**Fra:** Eirik Berntsen  
**Sendt:** tirsdag 1. september 2020 12:28  
**Til:** 'Magnus Reiakvam'  
**Kopi:** Marianne Aadland Sandvik; Erik Sterner; Arne Eikefet; Kristin Thomassen; Atle Dingen; John Ingvald Økland  
**Emne:** SV: SV: Møte med byggesak Alver - E39

### **Endring 1 – forlenging av grøft og leidningar heilt fram til Lonelva**

### **Endring 2 – justert trase for overvassleidning DN800 mm ved Stallane**

1. Forlenget rør nordover i fra pel 0 på trase A (ved S1):

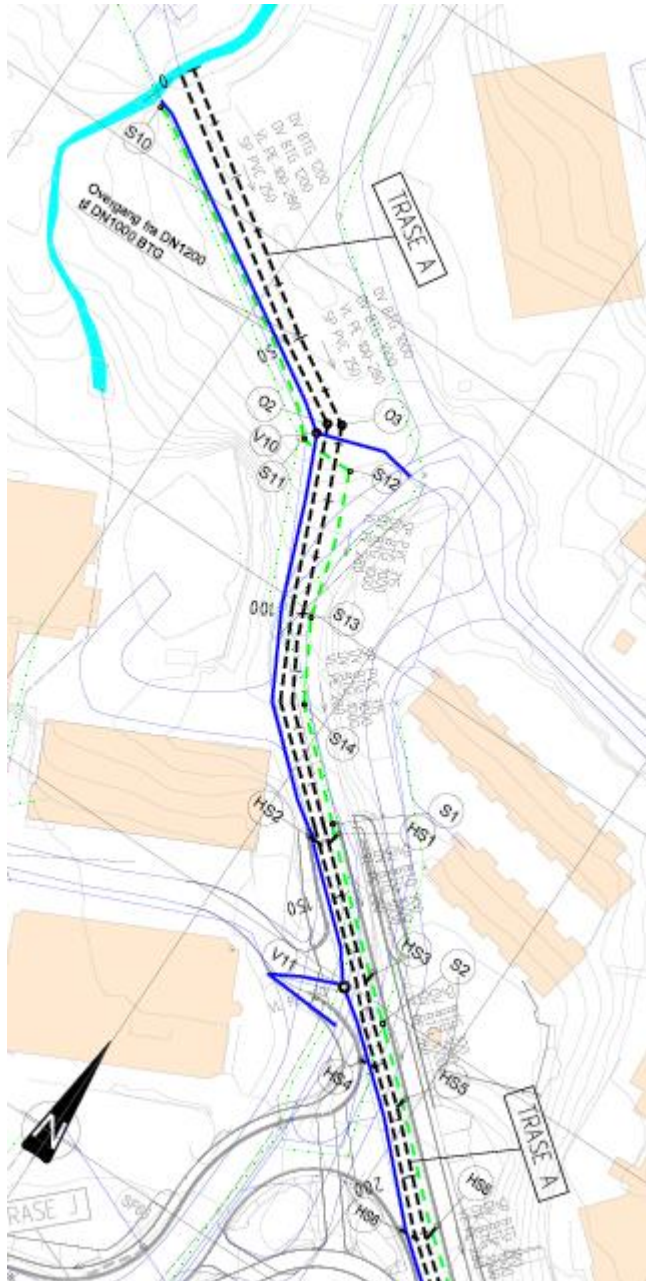
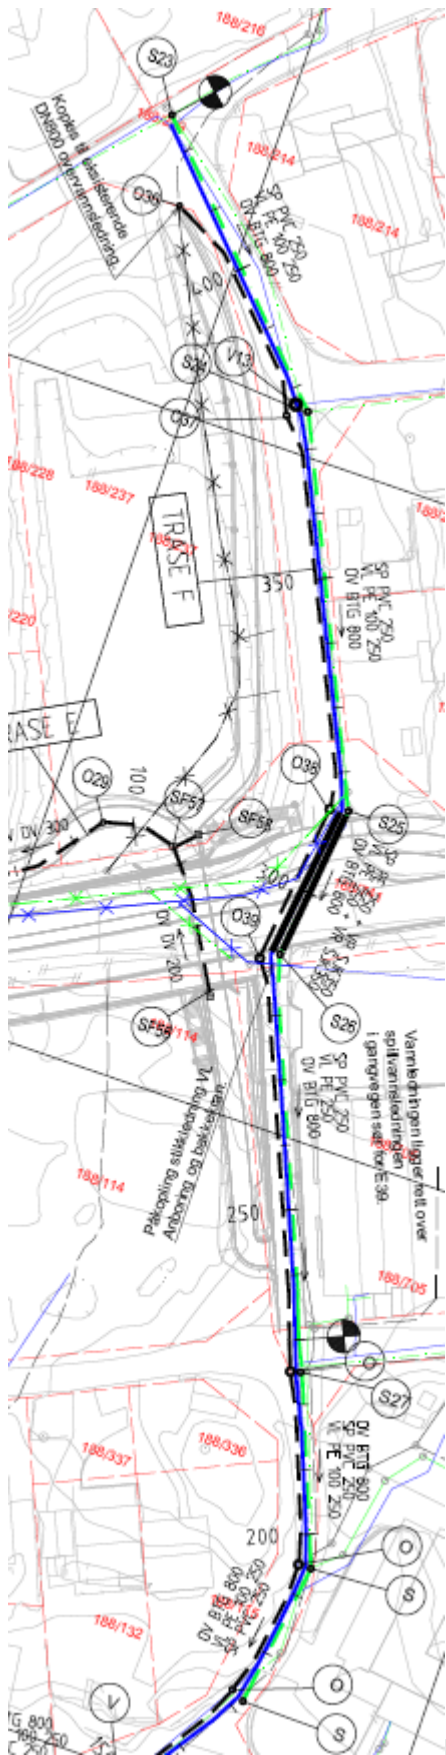
Blir endra til →

Leidningar er planlagde heilt opp til Lonelva, i søknaden om rammeløyve var denne delen gråa ut, sjå utsnittet nedanfor.

Med forbehold om at jeg har forstått tegningene rett, så kan begge endringene søkes om som en endring av eksisterende rammetillatelse.

2. Redusert lengde på trase F, samt at DN800 får en litt annen plassering:

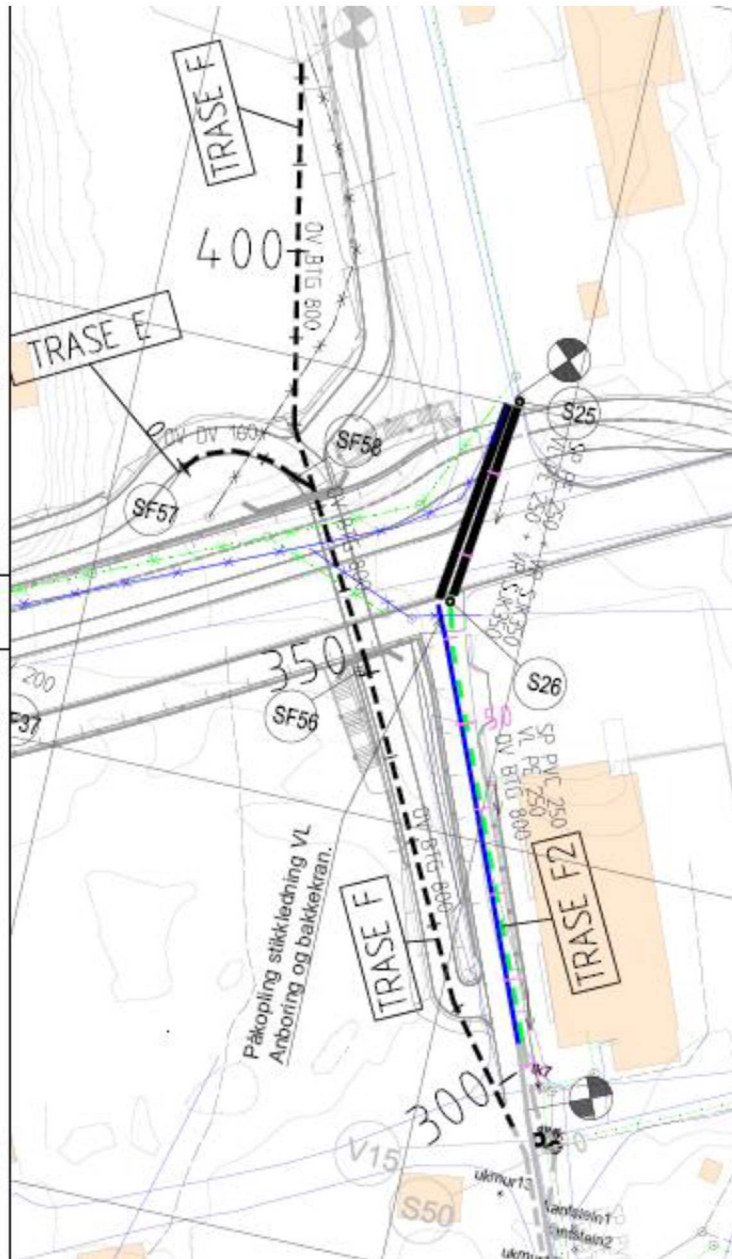
Blir endra til →

- VA-grøfta heilt opp til Lonelva var ikkje med i dette rammeløyvet, då var det ikkje bestemt at denne jobben skulle takast i denne omgang.  
Men då kan vi avklare om vi må søkje rammeløyve for denne delen, eller vi kan ta det som ein eigen eitt-trinns søknad.
- Overvassleidningen ved Stallane er litt omlagt, men dette kan vere ei så lita endring at rammeløyvet vi har dekkjer denne.  
Dette kan vi avklare med byggesak.
